場 所	安全点検が必要な理由	合同点検確認結果・ご意見	改善方針（案）
① 横沼地区交差点（横沼 132 号線、横沼 25 号線）	・全方向一時停止だが、標識は 1 か所だけで道路には「止まれ」（消えかかっている。）とあるが、一時停止しない車があり危険。 ・道幅が狭く、歩道と車道の区別もない交差点。	・変則交差点のため、石巻警察署及び市建設課で別途協議が必要。 ・南北が優先であれば、標識の移設が必要である。 ・変則交差点のため、区画線の引き直しが必要である。 ・標識が不足している場合は、優先的に設置いただきたい。 ・交通量を検討し、一時停止規制方向の見直しが必要。	・ドットライン施工（市建設課） ・十字マーク施工（市建設課） ・南北「トマレ・止まれ」標示消去（市建設課・石巻警察署） ・東西「止まれ」標示設置（市建設課） ・南北「徐行」標示設置（市建設課）

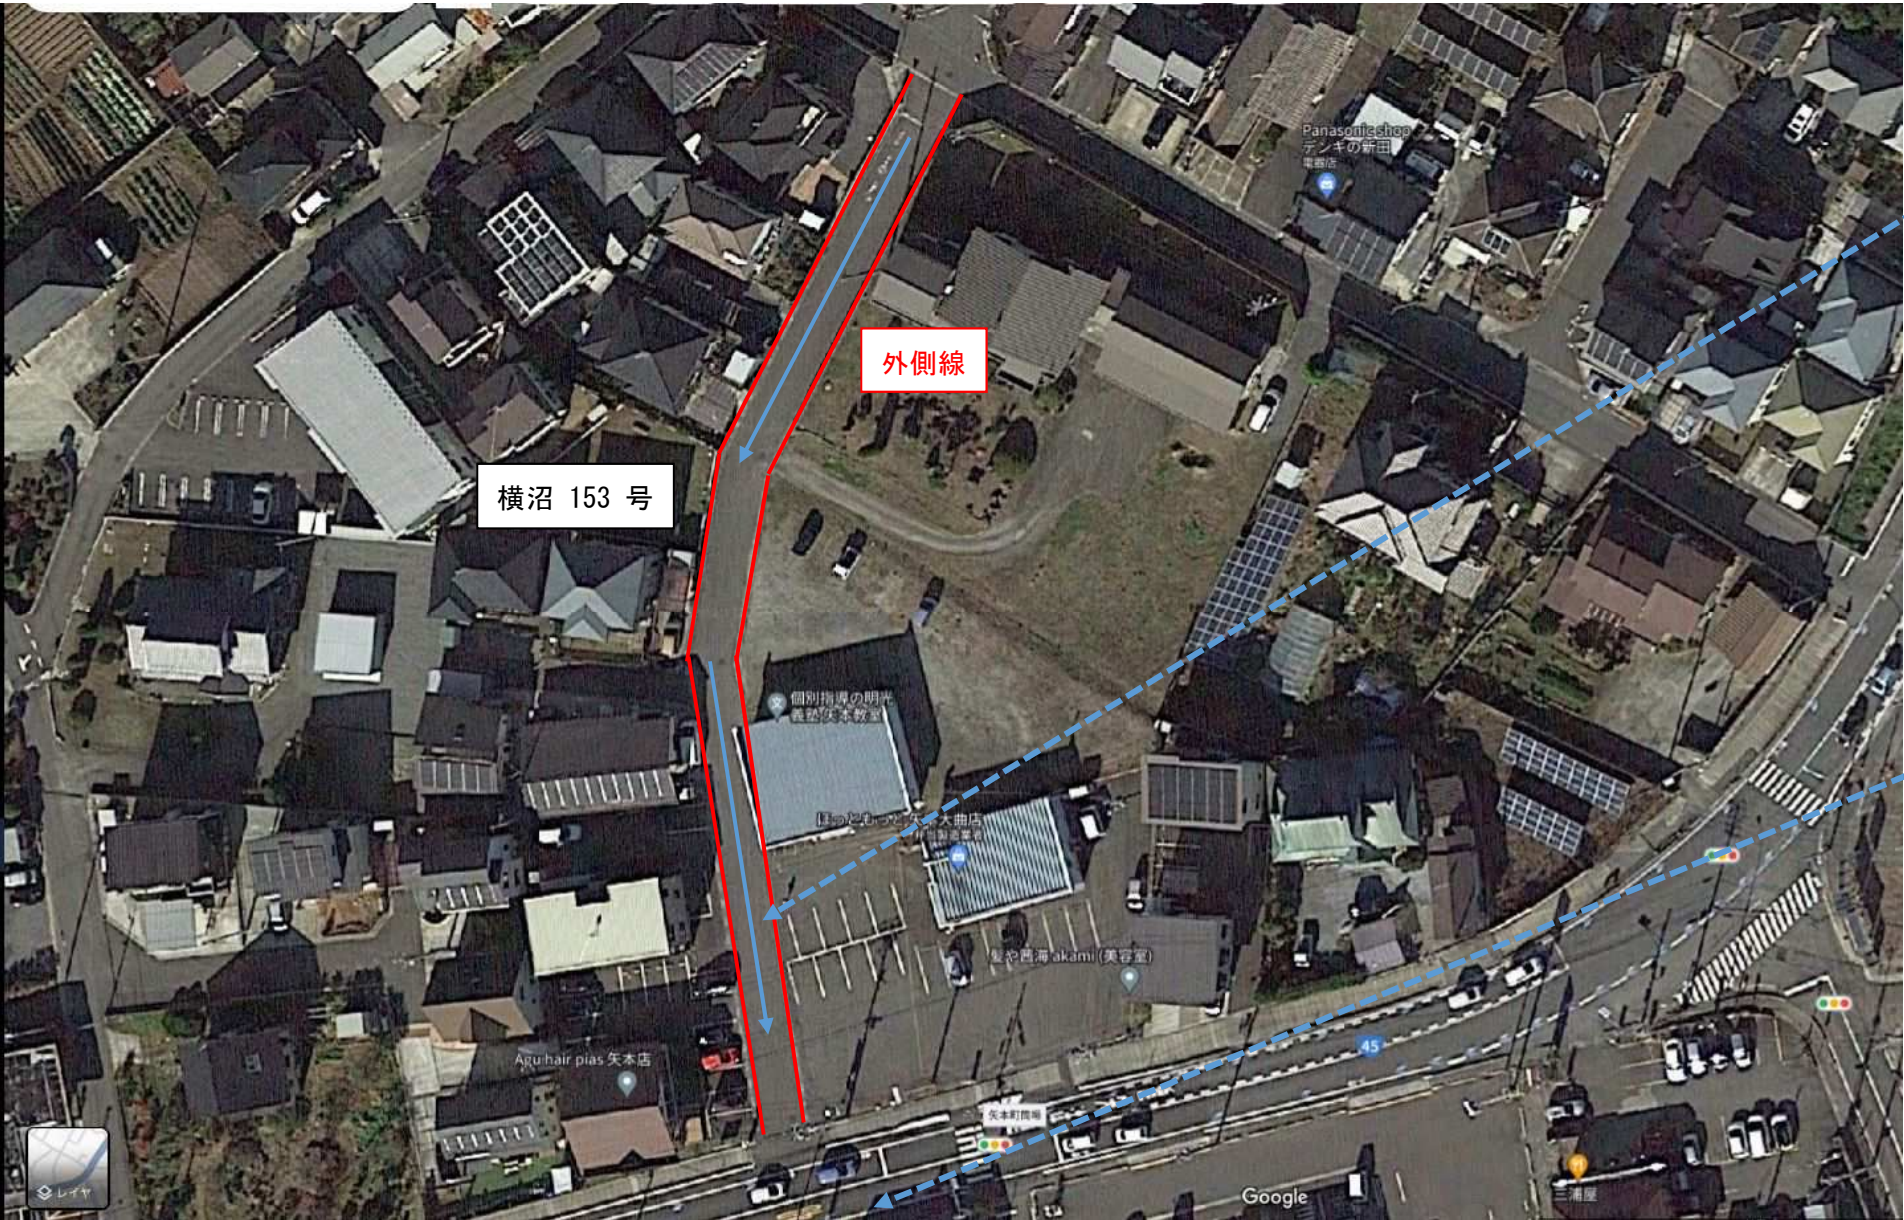
場 所	安全点検が必要な理由	合同点検確認結果・ご意見	改善方針（案）
② ほっともっと(矢本大曲店) 付近（横沼 153 号線、国道 45 号線）	・ 駐車場をショートカットする車が多い。 ・ 急発進する車も多く過去に児童と接触しそう になった事例有り。	・ 市道の外側線を検討するのはどうか。 ・ ほっともっと駐車場入り口にチェーン設置 を要請するのはいかがか。	①外側線の施工 L=115m（市建設課）。

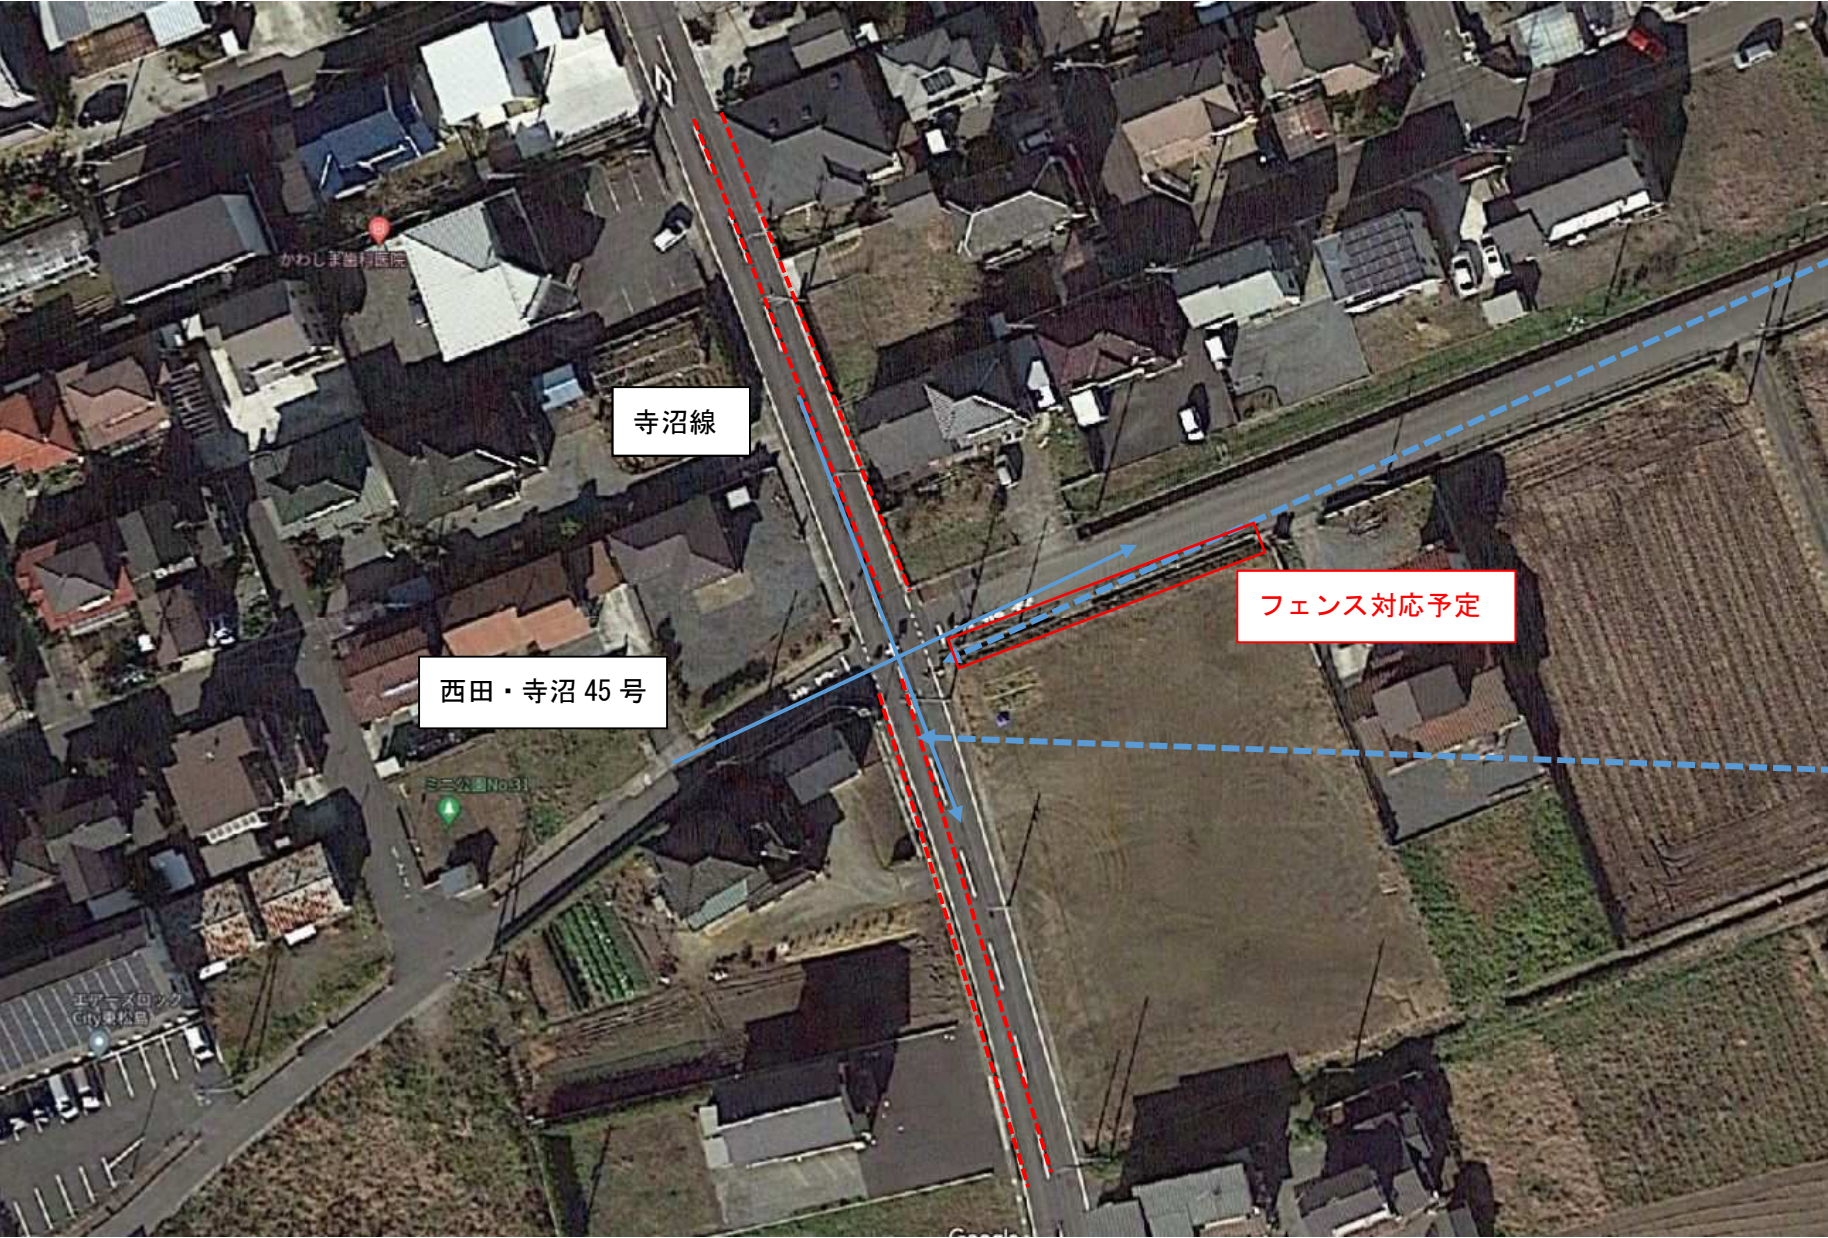
場 所	安全点検が必要な理由	合同点検確認結果・ご意見	改善方針（案）
③ 大曲小学校南側道路（寺沼線、西田・寺沼 45 号線）	・十字路になっており、歩行者が多いが横断歩道がない。 ・十字路の用水路柵が古く容易に入れるため、落下の可能性有り。	・ 30 km/h であるが、40～50 km/h 以上の速度で通過する車が多い印象。 ・ 30 km/h 規制と分かる表示を増やせないか。 ・ 横断歩道及びダイヤモンドマークは、表示設置不可のエリアである。 ・ フェンスの老朽化が目立つ。 ・ 反対側のフェンスと同じ高さの仕様が理想。	・ ドットラインの施工 L=50m×2（市建設課） ・ 用水路に対し、柵の設置（市農林水産課）

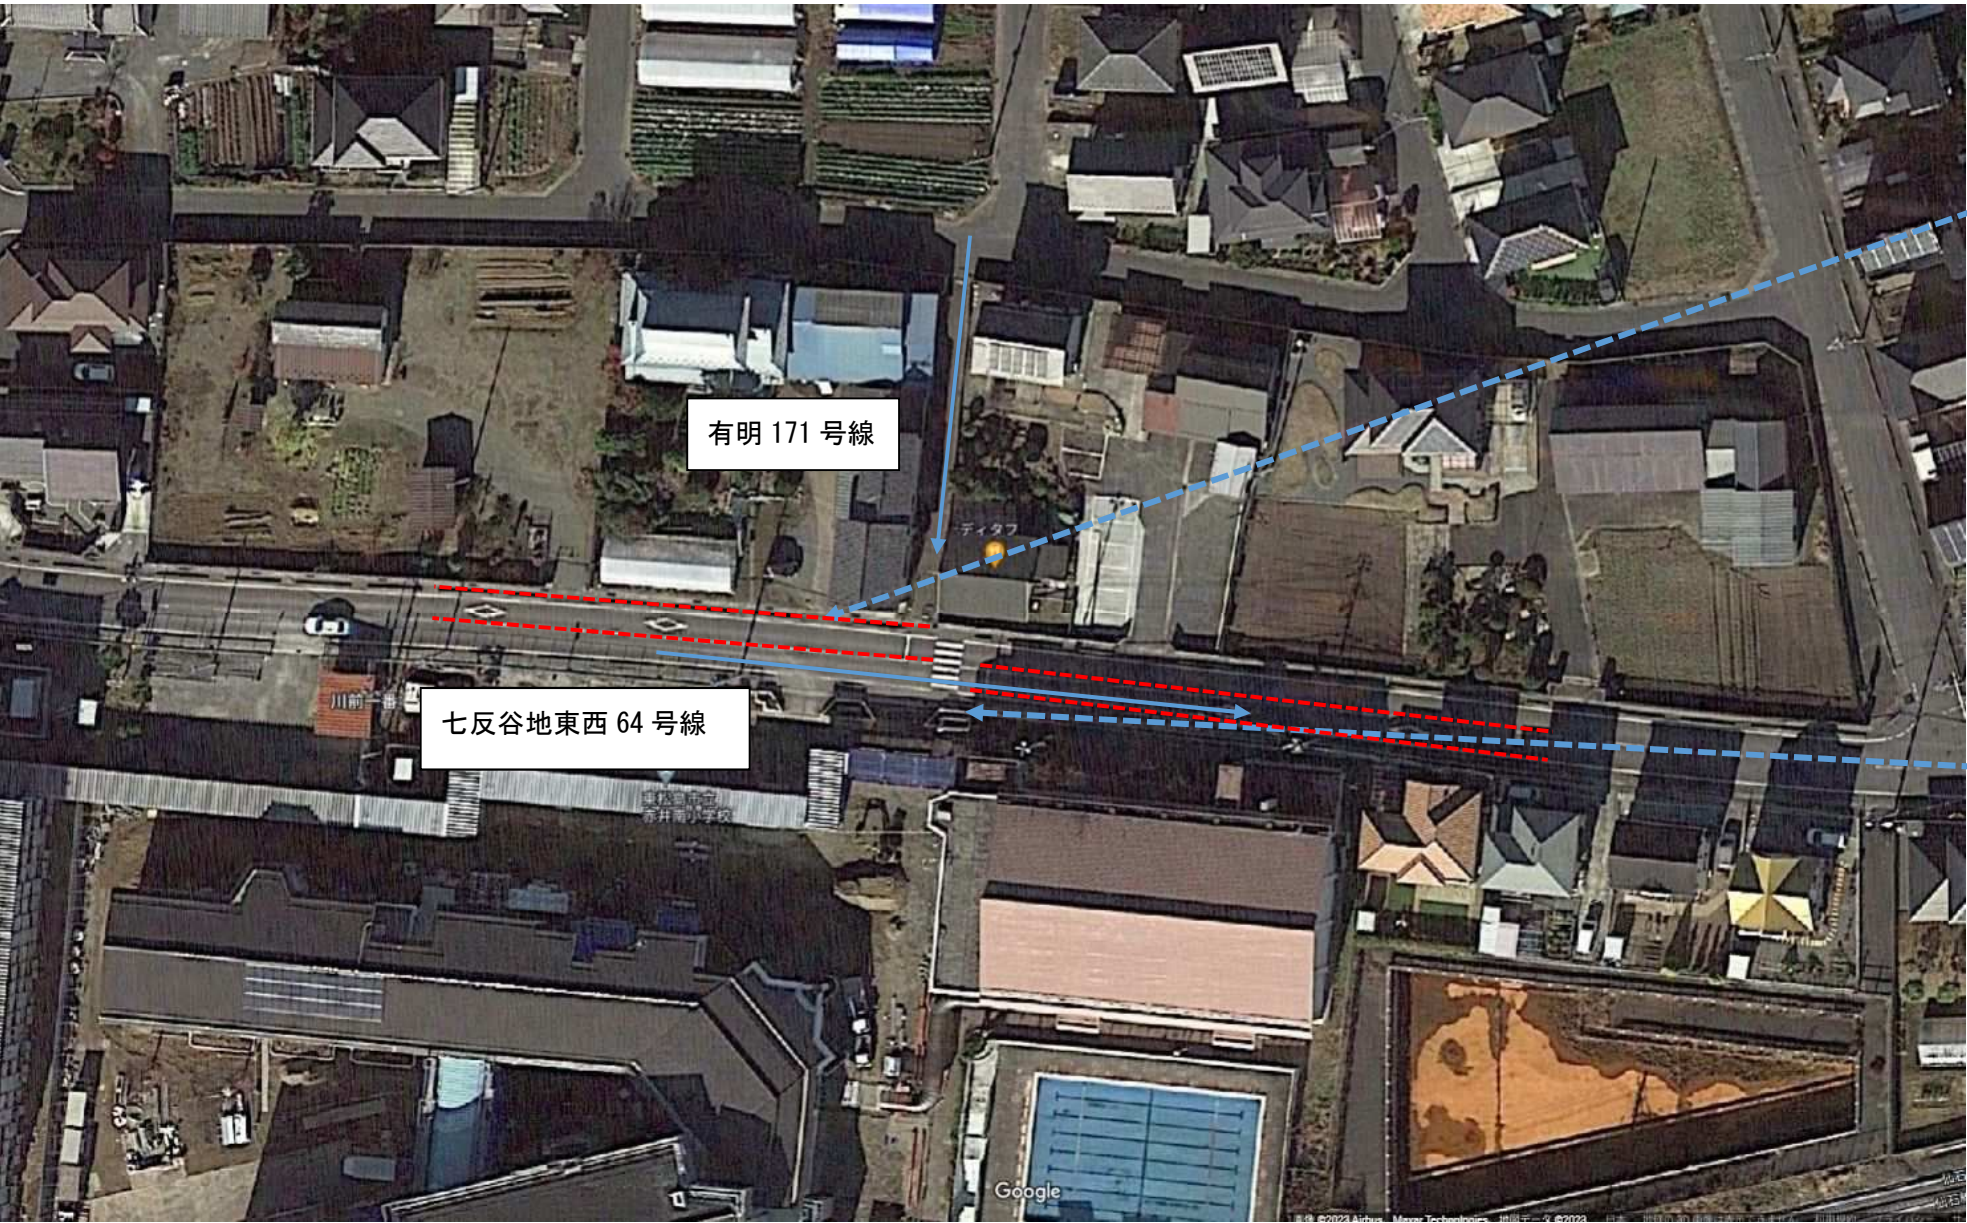
場 所	安全点検が必要な理由	合同点検確認結果・ご意見	改善方針（案）
④赤井南小学校前の道路（有明171号線、七反谷地東西64号線）	・横断歩道を渡る児童が車道から見えにくいため。 ・地域住民が毎朝立っており、取り締まりも実施している。	・30 km/h 規制だが、速度超過が多い印象。 ・時間帯の通行止めは、メイン通りであるため、実施困難。 ・街路灯は、設置済みである。 ・押しボタン信号の設置が必要。	・外側線（ドットライン）の施工（市建設課） ・押しボタン信号の設置を継続的に要請（石巻警察署）
